Bijlage 6

Antwoordnota vooroverlegreacties inpassingsplan
en ambtshalve aanpassingen

Onderwerp Reactie op voorontwerp inpassingsplan Net op Zee Hollandse Kust (Zuid)

Figuur 7 Nieuw tracé voor open ontgraving en drie boring tracés

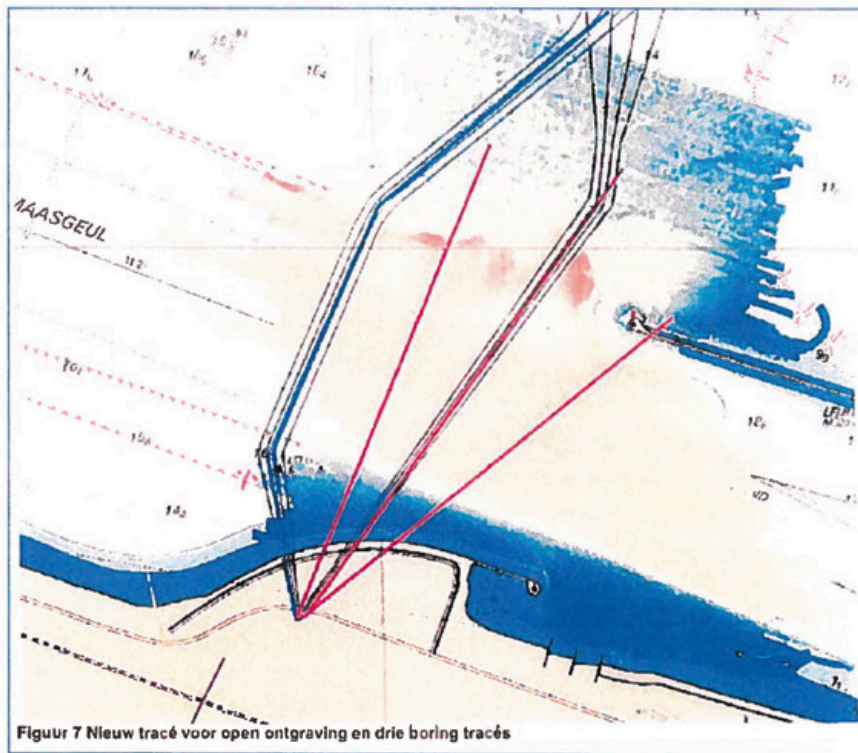
Voor de aanlanding van de kabels en de kruising van de Maasmond heeft TenneT aangegeven dat er twee opties bestaan: een open ontgraving of een gestuurde boring. In de bijlage bij de brief vooroverleg n.a.v. gewijzigd inpassingsplan (referentie TT8-04629, d.d. 3 april 2017) zijn voor de gestuurde boring twee alternatieve routes weergegeven, een oostelijke en een westelijke variant (zie bijlage 1). TenneT heeft verder aangegeven dat op dit moment nog geen keuze kan worden gemaakt tussen de twee aanlegmethodes en de wens geuit om beide aanlegmethodes te bestemmen en te vergunnen.

In de huidige plannen zullen de kabels van TenneT en de pijpleiding van ONE dichtbij elkaar liggen (zie bijlage 2). In de voorliggende notitie van TenneT overlapt de oostelijke variant voor de gestuurde boring het voorgenomen tracé van de ONE pijpleiding bij de kop van het noordelijke havenhoofd.

ONE en TenneT zijn reeds met elkaar in overleg om de plannen zo goed als mogelijk op elkaar af te stemmen. Uit dit overleg is onder andere gebleken dat het onwaarschijnlijk is dat TenneT uiteindelijk voor de oostelijke variant van de gestuurde boring zal kiezen. ONE is beperkt in de mogelijkheden om de pijpleiding bij het noordelijke havenhoofd naar het oosten te verschuiven, onder meer vanwege de

Gezien het bovenstaande verzoeken wij u om bij de besluitvorming rekening te houden met de belangen van ONE en de oostelijke variant van de gestuurde boring van TenneT dusdanig westelijk te verschuiven zodat er ruimte ontstaat voor de aanleg van de ONE pijpleiding.

Nr.	Indiener	Inhoud reactie	Antwoord	Aanpassingen in ontwerp inpassingsplan
4a	ONE	<p>Voor de aanlanding van de kabels en de kruising van de Maasmond heeft TenneT aangegeven dat er twee opties bestaan: een open ontgraving of een gestuurde boring. In de bijlage bij de brief vooroverleg n.a.v. gewijzigd inpassingsplan (referentie UB-04629, d.d. 3 april 2017) zijn voor de gestuurde boring twee alternatieve routes weergegeven, een oostelijke en een westelijke variant (zie bijlage 1). TenneT heeft verder aangegeven dat op dit moment nog geen keuze kan worden gemaakt tussen de twee aanlegmethodes en de wens geuit om beide aanlegmethodes te bestemmen en te vergunnen. ONE is voornemens om een platform (met de code P18-B) ten behoeve van de winning van koolwaterstoffen (voornamelijk aardgas) te plaatsen op een locatie circa 14 km uit de kust ten westen van Monster. Voor de export van de koolwaterstoffen zal het platform middels een nieuw aan te leggen 8" (circa 20 cm diameter) pijpleiding met de bestaande Q16-Maas gasbehandelingslocatie op de Maasvlakte worden verbonden. De Maasgeul zal worden gekruist met een gestuurde boring die ten noord-oosten van het noordelijk havenhoofd zal uitkomen. De plannen voor deze ontwikkeling moeten het vergunningen-proces nog doorlopen. In de huidige plannen zullen de kabels van TenneT en de pijpleiding van ONE dichtbij elkaar liggen (zie bijlage 2). In de voorliggende notitie van TenneT overlapt de oostelijke variant voor de gestuurde boring het voorgenomen tracé van de ONE pijpleiding bij de kop van het noordelijke havenhoofd. ONE en TenneT zijn reeds met elkaar in overleg om de plannen zo goed als mogelijk op elkaar af te stemmen. Uit dit overleg is onder andere gebleken dat het onwaarschijnlijk is dat TenneT uiteindelijk voor de oostelijke variant van de gestuurde boring zal kiezen. ONE is beperkt in de mogelijkheden om de pijpleiding bij het noordelijke havenhoofd naar het oosten te verschuiven, onder meer vanwege de benodigde waterdiepte voor het schip dat de pijpleiding zal leggen en het langere traject van de gestuurde boring voor de pijpleiding. Gezien het bovenstaande verzoeken wij u om bij de besluitvorming rekening te houden met de belangen van ONE en de oostelijke variant van de gestuurde boring van TenneT dusdanig westelijk te verschuiven zodat er ruimte ontstaat voor de aanleg van de ONE pijpleiding.</p>	<p>Er wordt rekening gehouden met de belangen van ONE. Op 9 mei 2017 heeft nog overleg tussen ONE en TenneT plaatsgevonden. De meest oostelijke variant van een lange gestuurde boring onder de Maasmond door, welke zou overlappen met het ONE tracé bij de kop van het noordelijke havenhoofd, is niet meer in beeld. In het overleg concludeerden TenneT en ONE dat beide initiatieven inclusief een 're-routing' op voldoende afstand van elkaar liggen bij het kruisen van de Maasmond en elkaar daarmee niet in de weg zitten. De verbeelding van het ontwerp inpassingsplan is aangepast op het aangepaste tracé, er rekening mee houdend dat de oostelijke variant van de gestuurde boring van TenneT dusdanig westelijk verschoven wordt dat er ruimte ontstaat voor de aanleg van de ONE pijpleiding.</p>	<p>Ja, de verbeelding is aangepast op de met ONE overeengekomen verschuiving van het tracé.</p>

Tracés pijpleiding ONE (blauwe ononderbroken lijn) en trace TenneT (groene lijnen)

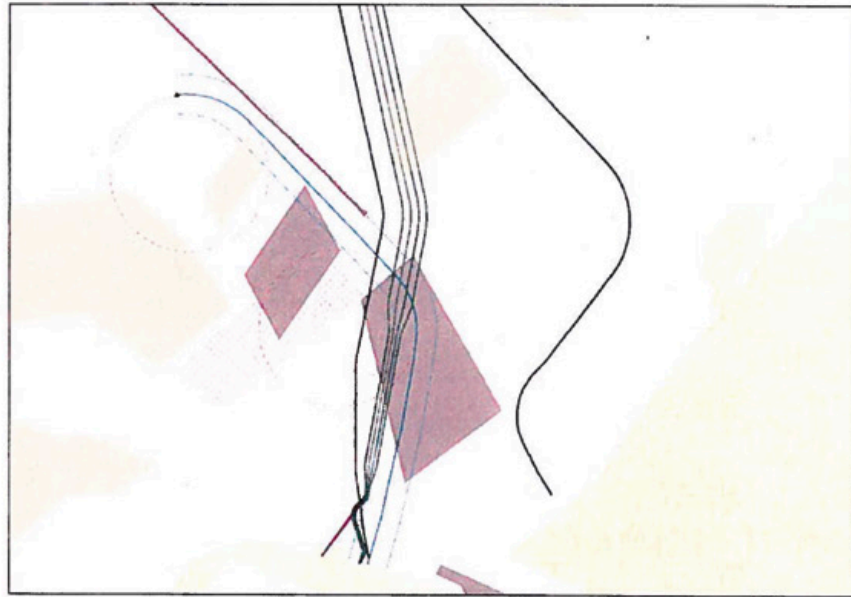
In deze situatie is er geen overlap. Indien TenneT echter de oostelijke variant van de gestuurde boring zou kiezen valt deze samen met het tracé van de ONE pijpleiding.
De wijze van kruising van de ONE pijpleiding met de TenneT kabels zal in onderling overleg worden bepaald.
